Aalborg Kommune

Nye Vejanlæg i Aalborg Syd, VVM/MV  
- Vejforbindelse E45-Hobrovej syd for Dall Villaby

Teknisk notat

Dokumentnr. P-69226-A-05  
Version 0  
Udgivelsesdato 30. marts 2009

Figur 3: Beskyttet natur ved den foreslåede linjeføring

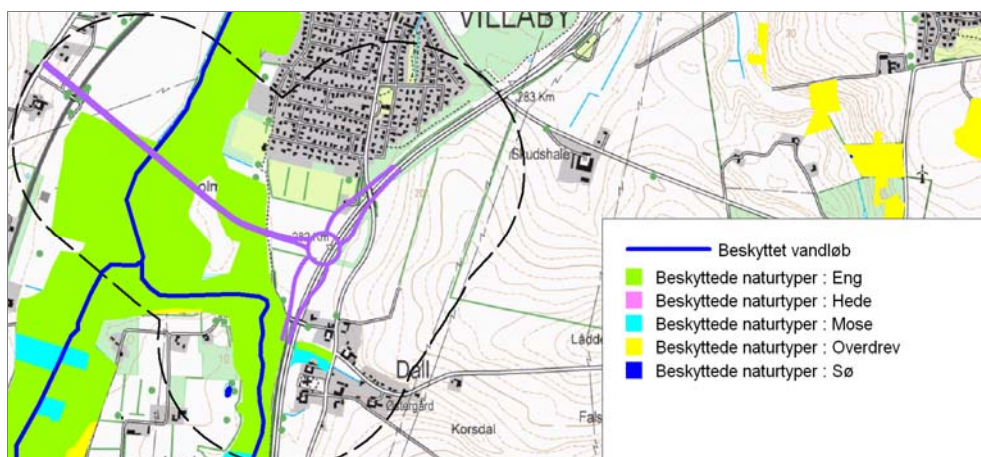
Det foreslåede vejprojekt berører et større område med §3 eng langs Østeråen samt tilløb. Dertil er et lille område med §3 eng og mose lige nord for kirken i Dall. §3 lokaliteterne er alle blevet undersøgt for flora og fauna og er beskrevet i afsnittet om natur.

Figur 4: Beskyttede kultur og fortidsminder ved den foreslåede linjeføring

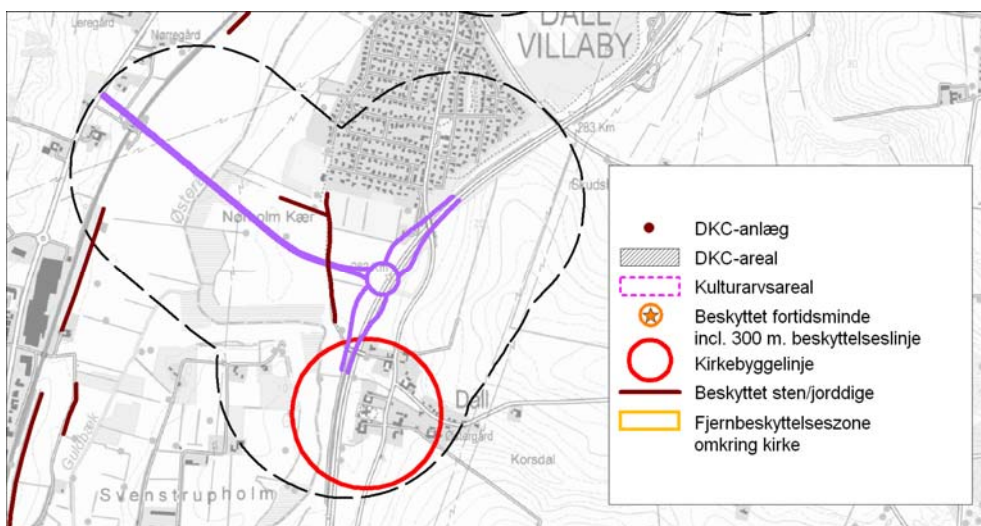
Inden for undersøgelseskorrideren for det foreslåede projekt findes 2 sten- eller jorddiger, hvoraf det ene kun ligger delvist inden for.

Figur 5: Undersøgte lokaliteter omkring den foreslåede vejforbindelse

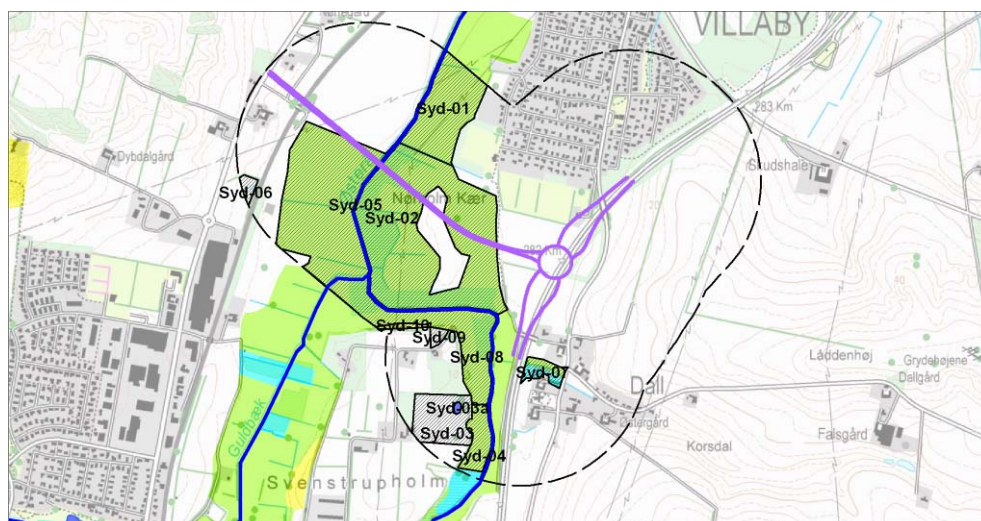
Den foreslåede løsning for en vejforbindelse mellem E45 og Hobrovej har en mindre udstrækning end Ny Dallvej, men gennemskærer en hidtil ret uforstyrret del af Østerådalen, der rummer betydelige naturværdier herunder et rigkær.

Naturmæssigt ville den bedste løsning være - i fald den foreslåede løsning vælges - at etablere vejen som en dalbro med en sydligere linjeføring end den skitserede, så rigkæret friholdes, og dyrelivet fortsat har fri passage igennem ådalen.

Der bør vælges en sydligere linjeføring for vejanlægget og krydsningen hen over ådalen bør ske ad en bro, således at påvirkningen af sammenhængen i ådalen minimeres.
